Tak for dit høringssvar i forbindelse med Carlsberg II - Tillæg 4

Høringssvar vedr. forslag til tillæg nr. 4 til lokalplan nr. 432 Carlsberg II

Høringssvar til forslag til Tillæg nr. 4 til lokalplan nr. 432 Carlsberg II (herefter Tillæg 4)

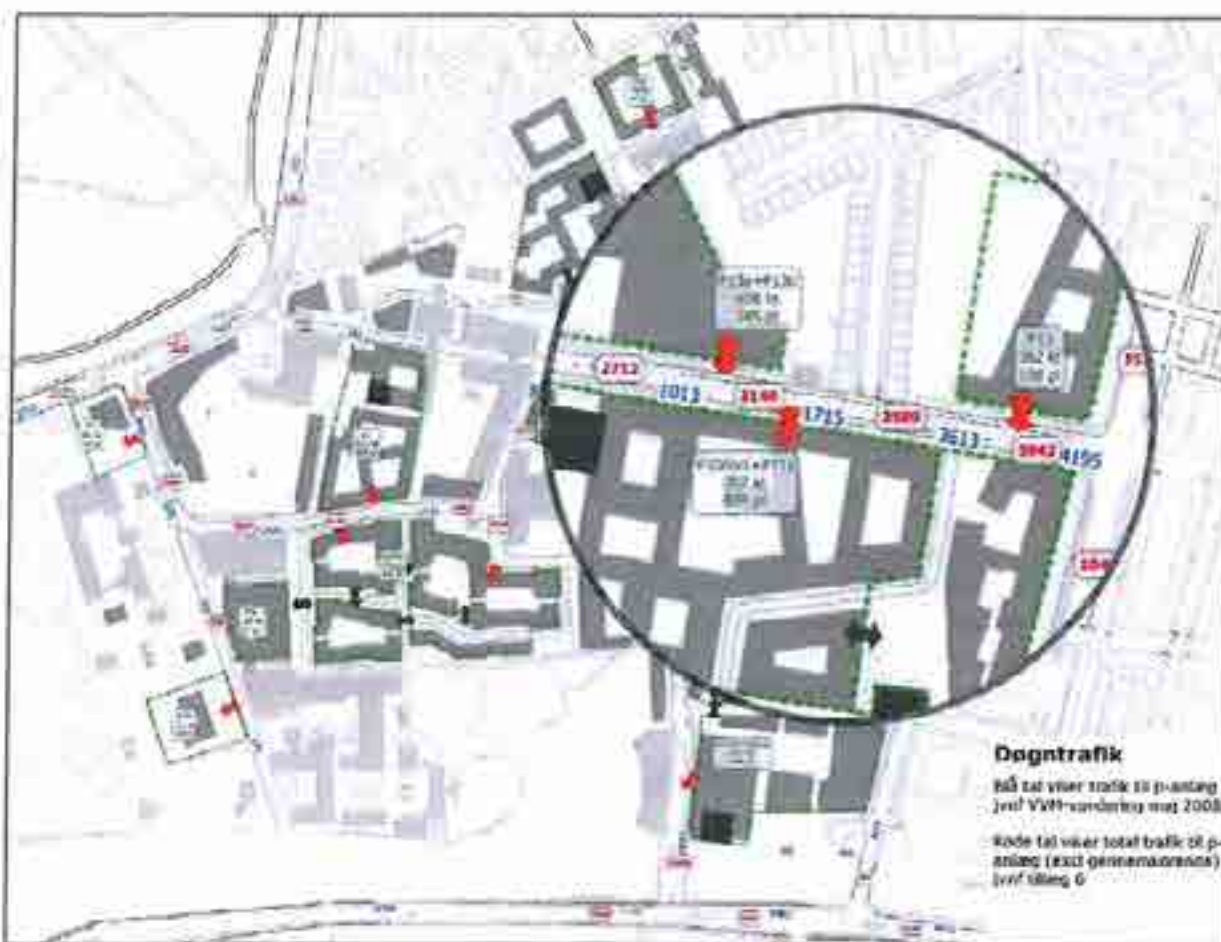
Husejerforeningen har i forbindelse med vores klage over Københavns Kommunes beslutning om ikke at lave en fornyet VVM redegørelse modtaget en revideret trafikvurdering³. Trafikvurderingen dokumenterer al tydelighed problematikken. I notatet anføres bl.a.:

Den opdaterede trafikprognose for Carlsberg Byen giver således kun anledning til 15.800 forventede bilture ill/ fra Carlsberg Byen pr. hverdagsdøgn i forhold til VVM-tilladelsens 21.000 bilture. Dette er altså en reduktion af trafikken på 25%.⁴

Det er Husejerforeningen all andet lige naturligvis glædeligt overraskede over. Dog undrer vi os dog over, at den oprindelige VVM redegørelse har skudt så langt ved siden af. Når vi ser på byggeplanerne, som de ser ud i dag, så fremstår Carlsberg Byen i fremtiden som mindst lige så fyldt med aktivitet som oprindeligt tænkt. En udokumenteret reduktion i forventningerne til trafikmængden på 25% virker i det lys usandsynlig og bør dokumenteres inden Tillæg 4 godkendes.

⁵ S.B. i notat vedr. VVM og Trafik i Carlsberg Byen. Udarbejdet af Rambøll. Dateret 7. oktober 2014 – med husejerforeningens fremsættelse

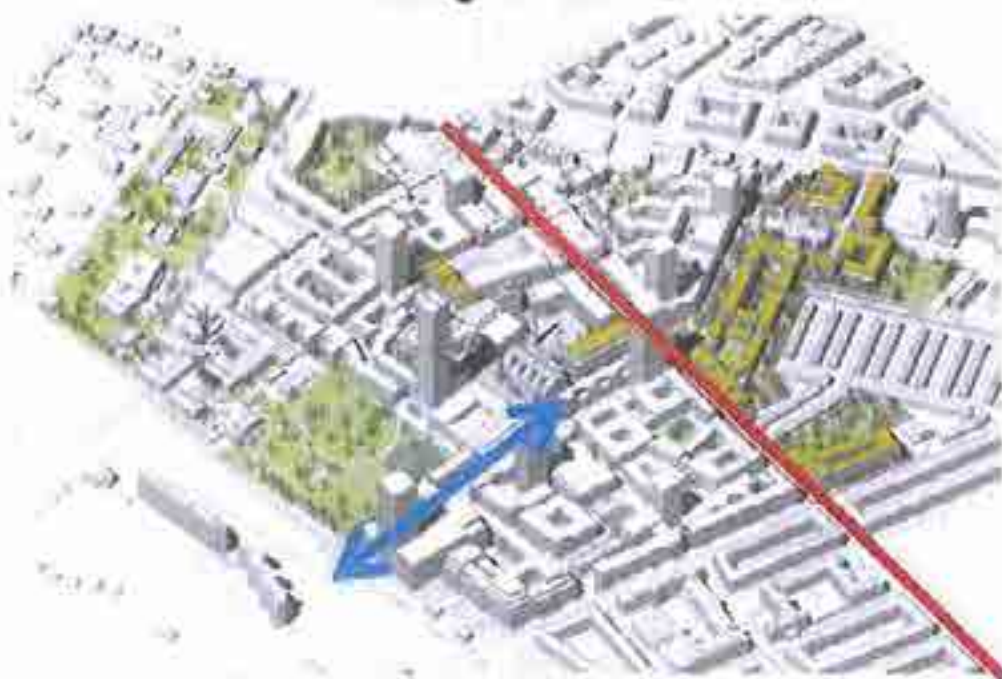
Samtidig er det i øvrigt ikke muligt at konstatere en generel sænkning af trafikmængderne, når man sammenligner trafikmængderne for VVM 2008 og den nye trafikvurdering i de forskellige adgange til Carlsberg Byen.

Såvel kan Husejerforeningen konkludere, at der fortsat må forventes et markant trafikpres på Ny Carlsberg Vej. Hvis Husejerforeningens forståelse af Teknik- og Miljøudvalgets ambitioner for Ny Carlsberg Vej som en blød og grøn akse er korrekt, så skal der gøres markante tiltag for at reducere trafikmængden, da disse ambitioner ellers ikke indfries.

Snit 1: Nord for Humleby kan boligbebyggelsen (tv.) opføres i 4 etager ud til et grønt stiferløb.

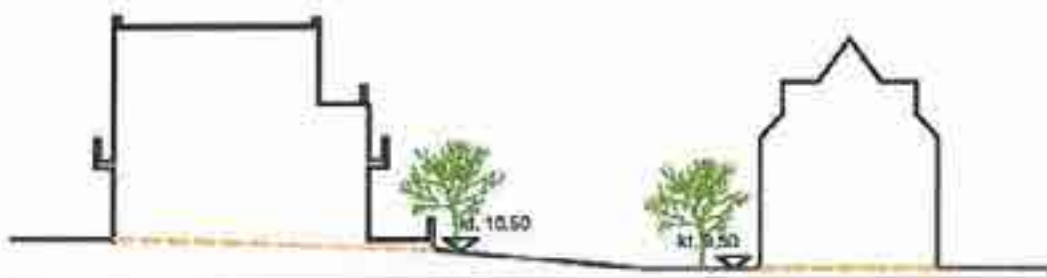
Snit 1 ud til det grønne stiferløb giver anledning til betydningsfuld bemærkning, idet den nye ejendom i 3 etager med en svagt tilbagetrukket 4. etage visuelt virker voldsom og disharmonisk. Terrænkoten i det eksisterende snit er baseret på en opfyldskote, hvor der i forbindelse med anlægget af den nuværende p-plads er blevet fyldt jord på bagved Humleby. Kommunens "eksisterende kote" beregnet på et opfyldt og ikke et oprindeligt terræn, som hele vejen skræner ned fra toppen af Valby Bakke.

Husejerforeningens alternativ 1 Snit 1 (side 9). Reducer fra 3,5 til 2,5 etager

Snit 6: Vest for Humleby er ny boligbebyggelse (tv.) primært i 3 etager ud til et grønt stifierløb

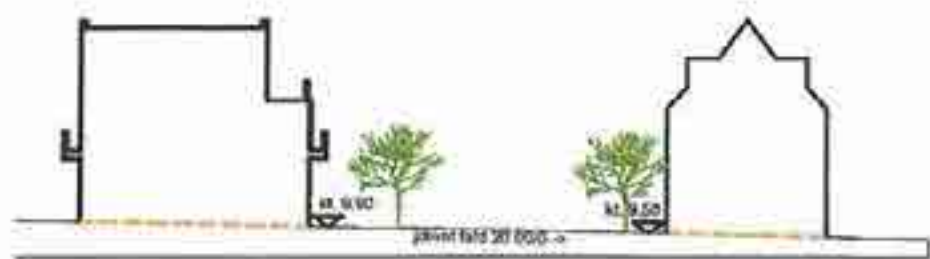
Snit 6 ud til det grønne stifierløb mener Husejerforeningen er helt aldeles uacceptabelt. Den nye ejendom i 3 etager bliver voidsom og disharmonisk. Den ligger på en for høj terrænkote, da den er placeret på en opfyldt parkeringsplads. Derfor er kommunens "eksisterende kote" beregnet på et opfyldt og ikke et oprindeligt terræn.

Husejerforeningens alternativ 2 Snit 6 (side 10) reducerer fra 3,5 til 2,5 etager

Tegning 12A - Delareal IVA - Bebyggelsesplan

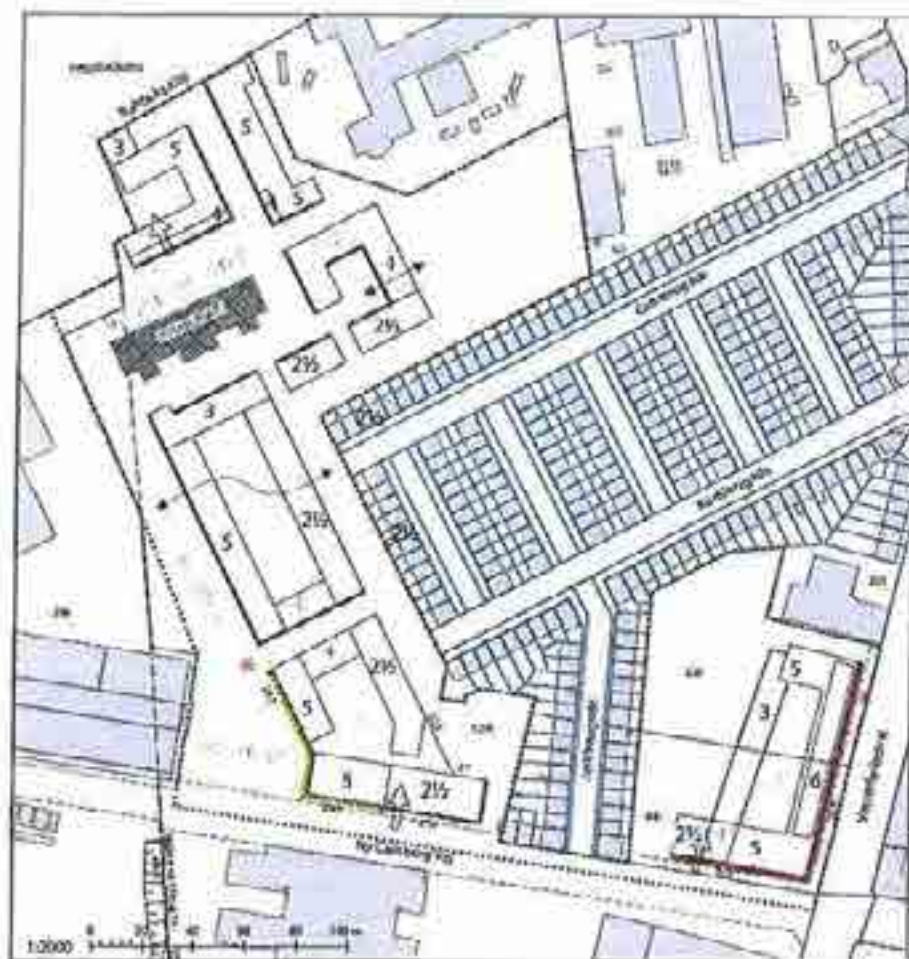
I det oprindelige forslag opereres med 20 meter smalt grønt haveareal vest og nordvest for Humleby. Det vil ikke få meget eftermiddagssol ifølge skyggediagram solhverv kl. 15.00. Derfor foreslår Husejerforeningen en nedskalering af etageme i forhold til snit 1 og snit 6, samt plan side 98 i Tillæg 4 (Tegning 12A - delareal IV – Bebyggelsesplan), som er inddraget i dette høringssvar.

På side 99 i Tillæg 4 er angivet en legeplads som Husejerforeningen mener er placeret dårligt på grund af trange rumforhold og manglende eftermiddagssol, medmindre Husejerforeningens bebyggelsesplan efterkommes. Placering og udformning af legepladser og andre aktiviteter forventer Husejerforeningen sker i et seriøst og forpligtigende forum, hvor udformning sker i et forpligtende samarbejde mellem Carlsberg Byen og bl.a. Humleby i med respekt for naboskabet. Det er vort håb at kommunen vil pålægge Carlsberg Byen at varetage denne opgave.

Husejerforeningens alternativ 1 Tegning 12A delareal IVA - Bebyggelsesplan s. 98
